RAPPORT DE CONTROLE D'INSTALLATION ÉLECTRIQUE DOMESTIQUE

27.008

29/06/2023

Visite périodique (Livre 1 6.5)

Tableau 1

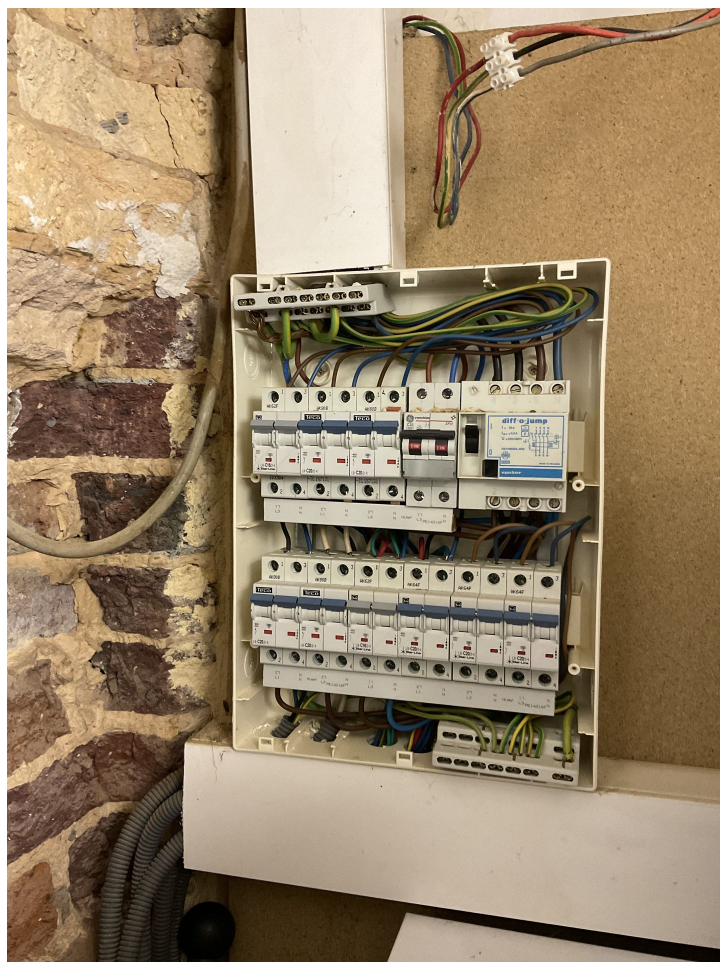
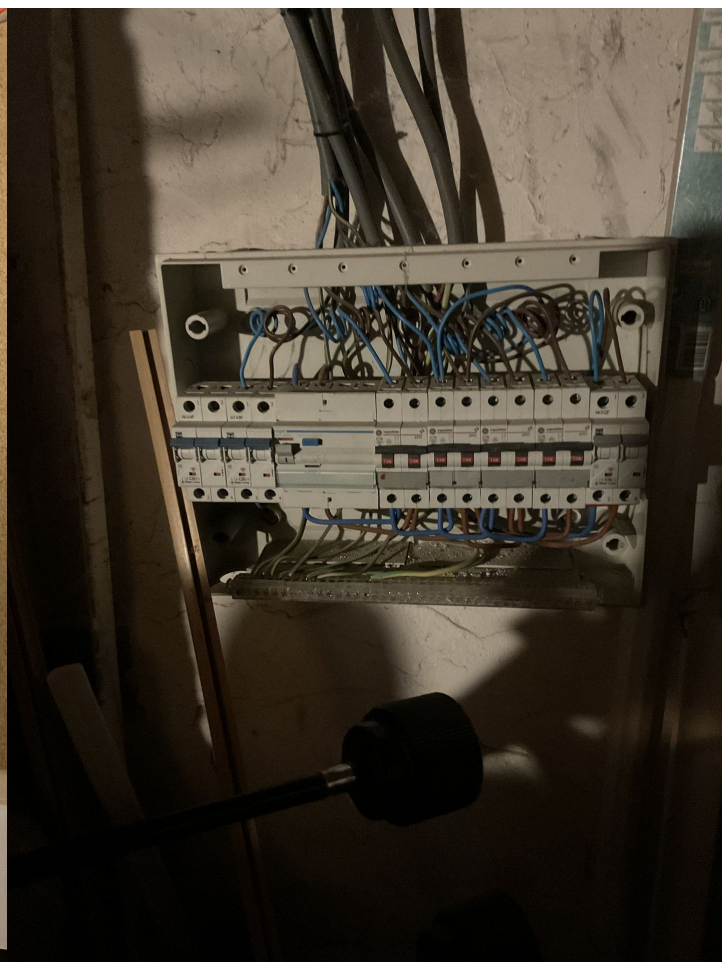
Libellé	Paragraphe
La valeur de la résistance de ce circuit (TBT) est insuffisante, celle-ci doit être au minimum de 500.000 Ohms.	L1: 6. 4. 5. 1.; L3: 6. 4. 5. 2.
Prévoir le(s) schéma(s) unifilaire(s) de l'installation.	L1: 3.1.2.; 9.1.1; 9.1.2
Prévoir le(s) schéma(s) de position de l'installation.	L1: 9.1.2.
La tension nominale doit être affichée de manière apparente en un endroit judicieusement choisi.	
Interrupteur, prise de courant ou boîte de dérivation à reconditionner et/ou refixer.
